Keuringsverslag van een elektrische laagspanning- en zeer lage spanningsinstallatie

NIET CONFORM

Straatnaam Langendijk
Huisnummer 129
Busnummer
Postcode 2400
Gemeente Mol
Land België

Controlebezoek van een huishoudelijke installatie volgens (KB 08/09/2019) - AREI Boek 1- 6.5. en 4.2.4.3.

Afbeelding schakel- en verdeelbord:

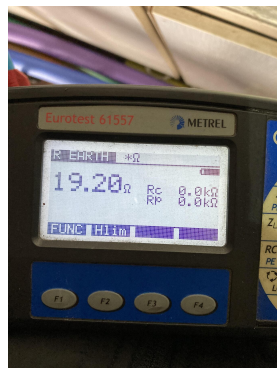
12.03 Eén of meerdere differentieelstroombeschermingsinrichtingen werken niet met testknop en/of stroominjectie. (Boek 1 Onderafdeling 6.5.7.2)

15.02 De aanduiding van de stroomkringen en/of apparatuur, aansluitklemmen, enz dient aangebracht of vervolledigd te worden. (Boek 1 Onderafdeling 3.1.3.1. en 3.1.3.3.A. en 5.1.6.1)

16.04 Een afzonderlijke differentieelstroombeschermingsinrichting met een gevoeligheid van 30mA is te plaatsen voor installaties van badkamer, wasmachine, vaatwas, droogkast en/of gelijkaardige toestellen. Deze dient ondergeschikt te zijn aan de hoofddifferentieelstroombeschermingsinrichting (Boek 1 Onderafdeling 7.1.4.1. en 4.2.4.3.)

16.06 De differentieelstroombeschermingsinrichtingen die worden geplaatst in huishoudelijke installaties zijn ten minste van het type A. Een differentieelstroombeschermingsinrichtingen van het type AC is niet toegelaten. (Boek 1 Onderafdeling 5.3.5.3.)
